REVISIONES				
EMB.	DESCRIPCION	BOR	REV.	FECHA
A	- SE MODIFICO BARANDA DE POPA.			
	- SE AGREGO UN WINCHE Y SE REUBICO			
B	- SE MODIFICO CAMAROTE DEL COMANDANTE, OFICIALES Y COMPARTIM. AIRE ACONDIC. (CUAD. 22-24 1/2)

SIMA PERU			
DIENADO	EMBARCACION HIDRO-OCEANOGRAFICA		
DIRECCION DE HIDRO. RAFA	DISPOSICION GENERAL		
DISEÑADO	F. MEDINA S.	PLANO N°	002-101
REVISADO	H. J. J. J.	ESCALA	1/4" = 1'-00"
REVISADO		FECHA	4-6-80
APROBADO	P. Vargas	HOJA

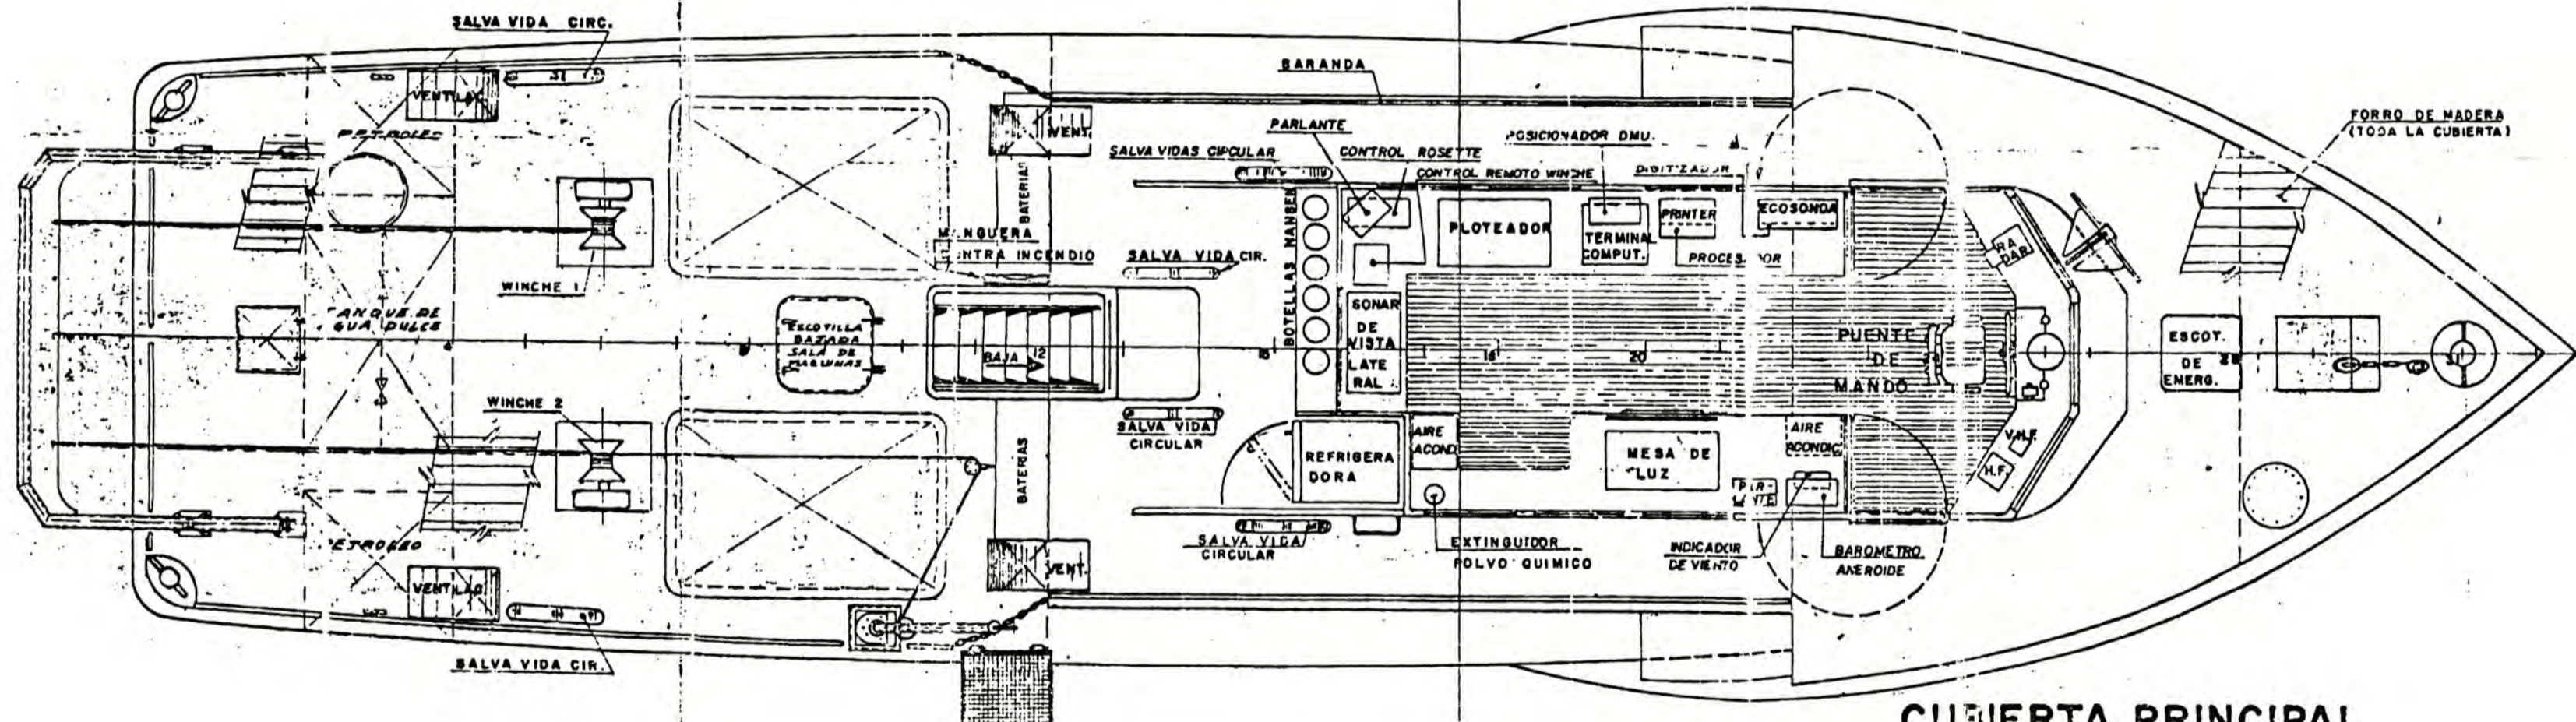
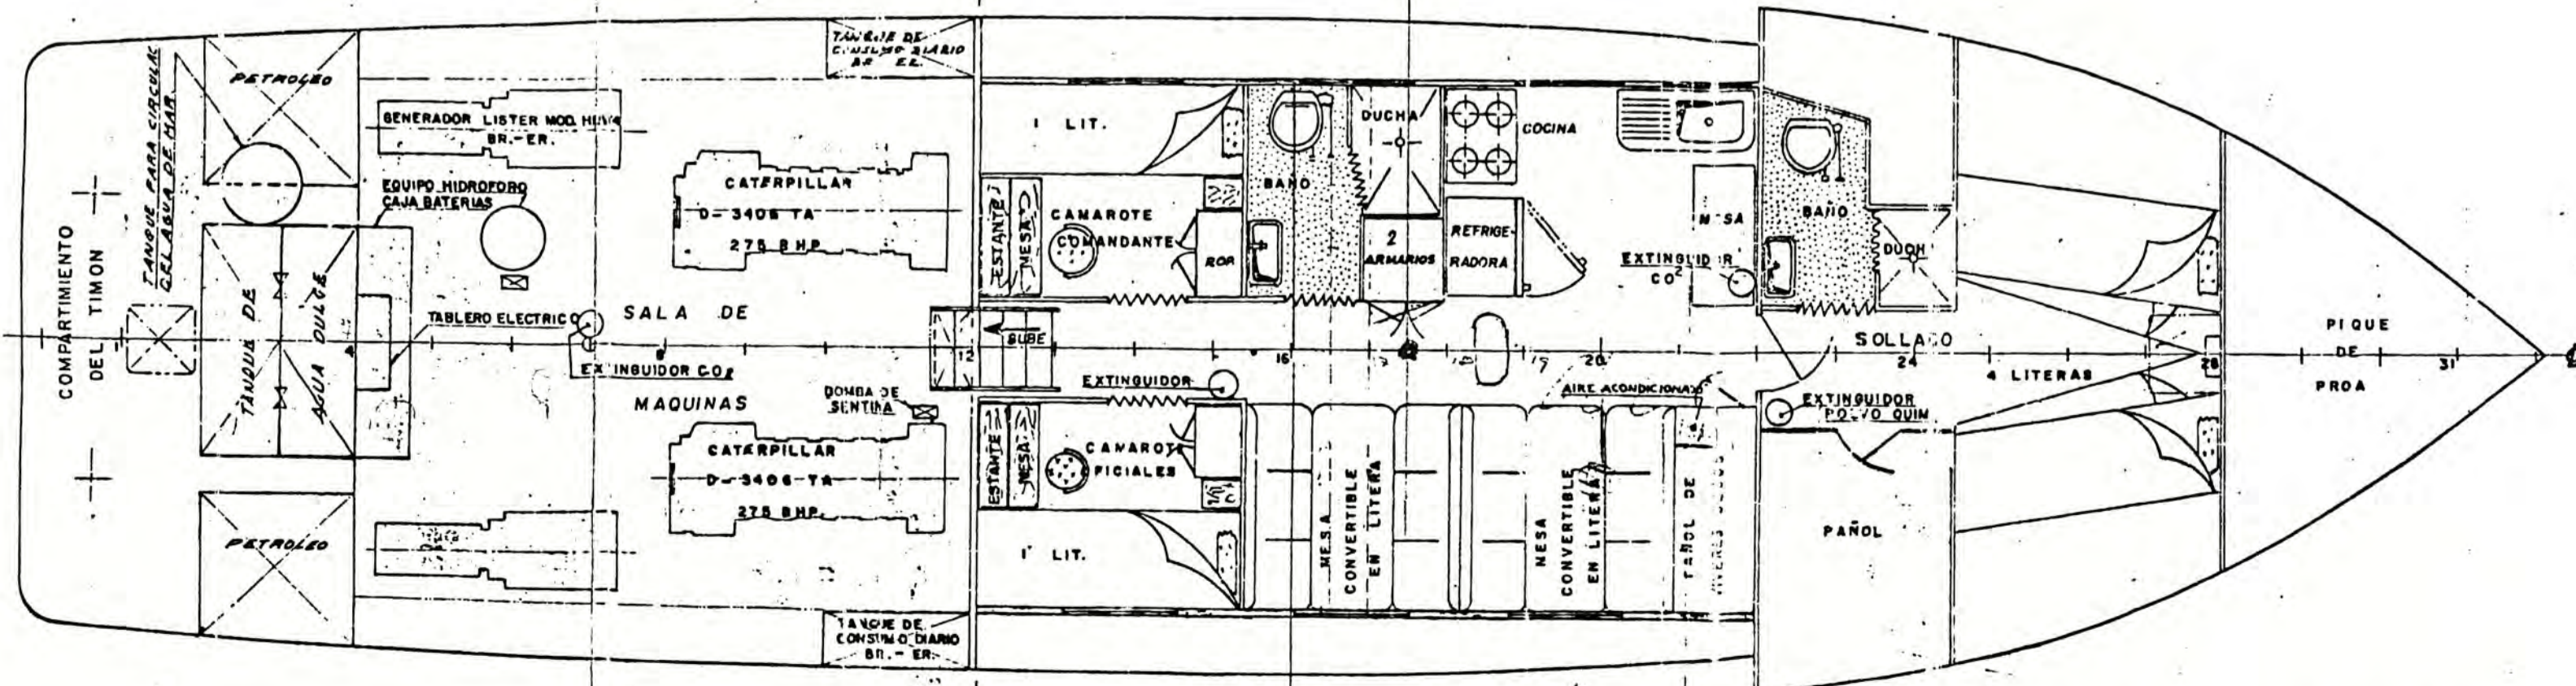
- SE MODIFICO TANQ. DE AGUA DULCE Y SE AGREGO TANQUE PARA CIRCULAC. DE AGUA DEL MAR.			
	- SE AGREGO EL FORRADO DE MADERA EN TODA LA CUBIERTA PRINCIPAL.

- SE REUBICO ESCOTILLA DE ENTRADA A SALA DE MAQ.			
C	- SE REUBICO DUCTOS DE VENTILAC. Y SALVAVIDAS DE POPA.			
	- SE ANULO TANQUE DE AGUA DULCE DEL CENTRO, ENTRE CDNA. 13-22	N.C.A.	1	15-1-80

- SE MODIFICO TANQUE DE PETROLEO BAJER. ANTES ENTRE CDNA. 13-18, AHORA ENTRE CDNA. 13-16			
D	- SE MODIFICO TANQUE DE AGUA DULCE DE POPA. ANTES ENTRE CDNA. 3-4, AHORA ENTRE CDNA. 2-4

- SE DIBUJO TANQUE DE PETROLEO BAJER.			
	- PLANO ACTUALIZADO DE ACUERDO A MODIFICACIONES EFECTUADAS EN OBRA.	L. MEDINA D. LOPEZ	1	17-8-81 18-1-82
